## 件名: 玄海原子力発電所第3、4号機 緊急時対策棟設置工事

説明事項リスト						備考欄
No	説明日	資料番号	説明項目	説明内容	反映すべき資料名 及び反映内容 (基本設計方針含む)	
1	2020/10/28	基本設計方針 3-m-(1)-8	浸水防護施設の基本設計方針における緊急時対策棟用湧水サンプポンプの位置づけについて	<p>緊急時対策棟用湧水サンプポンプについては、緊急時対策棟に発生する地下水を処理する機能を期待して今回新たに設置する設備であるため、既認可実績を踏まえ基本設計方針を以下のとおり変更する。</p> <p>2.1.6 建屋への外部からの流入防止に関する溢水評価及び防護設計方針 (略) 原子炉補助建屋及び緊急時対策棟に設置の湧水サンプに集水され湧水サンプポンプ及び吐出ライン(3,4号機共用、3号機に設置(以下同じ))により処理し、溢水評価区画へ伝ばしない設計とする。</p> <p>2.1.8 溢水防護上期待する浸水防護施設の構造強度設計 (略) 湧水サンプポンプ及び吐出ライン(3,4号機共用、3号機に設置(以下同じ))並びに緊急時対策棟用湧水サンプポンプ及び吐出ライン(3,4号機共用、3号機に設置)については、(略)</p>	基本設計方針	
2	2020/10/28	審査会合資料 P12	地形情報について	ブルームの拡散が阻害されるような谷地形等はないことから、大気拡散の評価において、無限平板のモデルによる評価が可能であることを地形情報にて示す。 (別紙参照)	補足説明資料	
3	2020/10/28	審査会合資料 P14	(審査会合資料への反映) SPDSの伝送方式に衛星系を利用する趣旨について	備考欄に衛星系回線を利用する趣旨を追記する。	審査会合資料	
4	2020/10/28	基本設計方針 3-C-(1)-44 3-C-(1)-68	新固縛装置の今後の運用を含めた設工認上の記載方針について	別紙参照	—	
5	2020/10/28	—	集水配管の引き回し及び建屋の地下水位を踏まえた耐震性について	集水配管は建屋側面及び底面に設置しており、地下水は緊急時対策棟屋外地下エリア(燃料設備)に設置する湧水サンプに集水し、緊急時対策棟用湧水サンプポンプ及び吐出ラインを通して屋外に排出する計画である。建屋の耐震安全性評価においては、建屋下に設置した集水配管により地下水が排水されるため、地下水位を建屋底面に設定する。 (別紙参照)	補足説明資料

第1図 集水配管の概略配置平面図

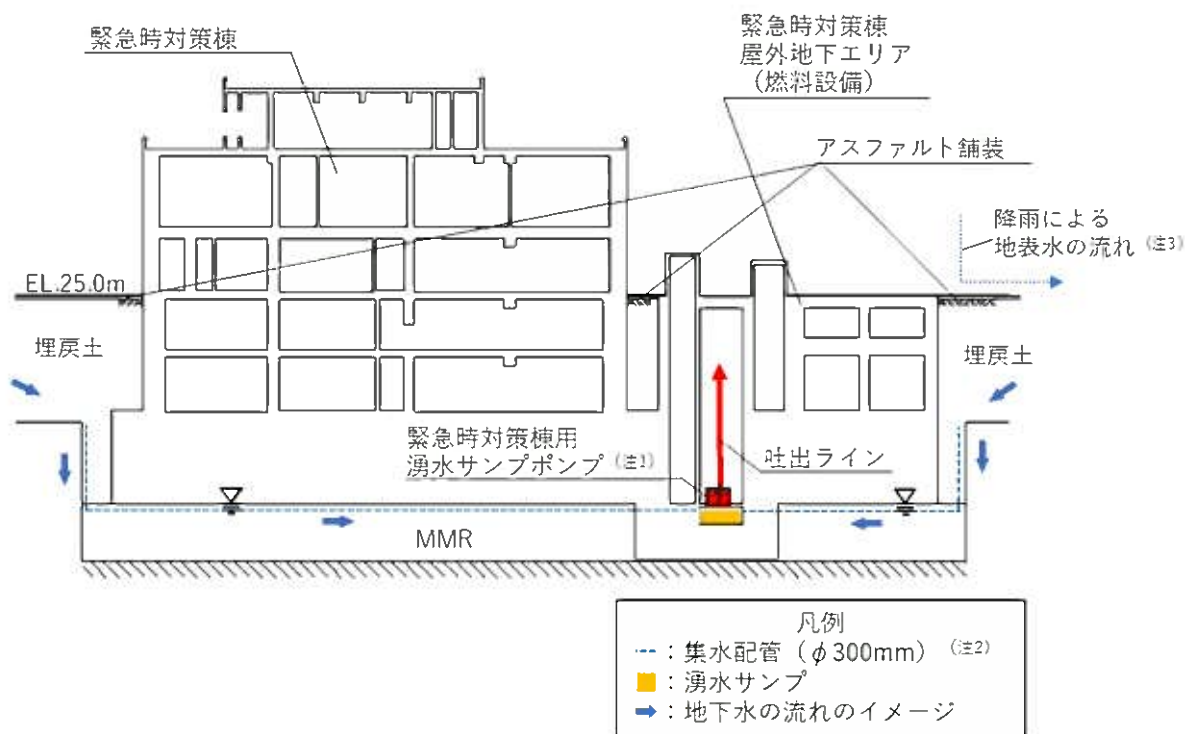
緊急時対策棟周辺の地下水は、構造物底面に設置された集水配管より、緊急時対策棟屋外地下エリア（燃料設備）に設置する湧水サンプに集水し、緊急時対策棟用湧水サンプポンプ及び吐出ラインを通して屋外へ排出する計画である。集水配管の概略配置平面図を第1図に、集水配管の概略配置断面図（A-A断面）を第2図に示す。

第1図 工事計画時と設置許可時の基礎掘削形状

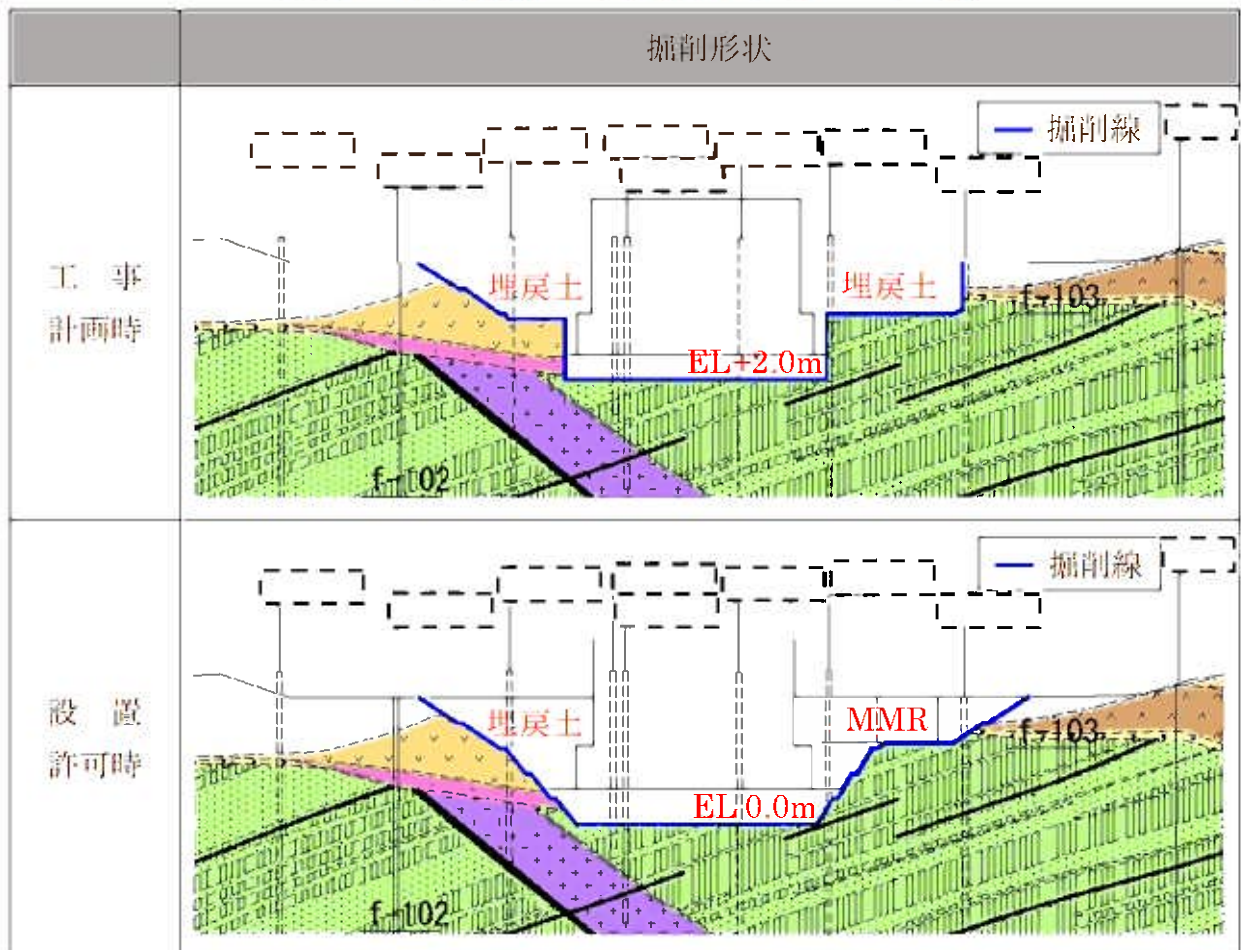
設置許可時における建屋の基礎掘削形状は、周辺地盤の土質区分により安定的な勾配をつけた斜掘としたが、工事計画時における基礎掘削形状は、土留め壁を用いた直掘に変更した。

基礎下の MMR 範囲については、設置許可時は EL.0.0m から MMR とする計画であったが、工事計画時には EL.2.0m に変更した。

また、建屋東側の埋戻材料は、設置許可時は緊急時対策所用発電機車の設置場所として MMR とする計画であったが、設置場所の変更に伴い埋戻土に変更した。

掘削形状や MMR 範囲、建屋周辺の埋戻材料が変わることにより、それぞれ重量が変わるが、全体としては基礎地盤の安定性評価に与える影響は軽微であると考えられる。
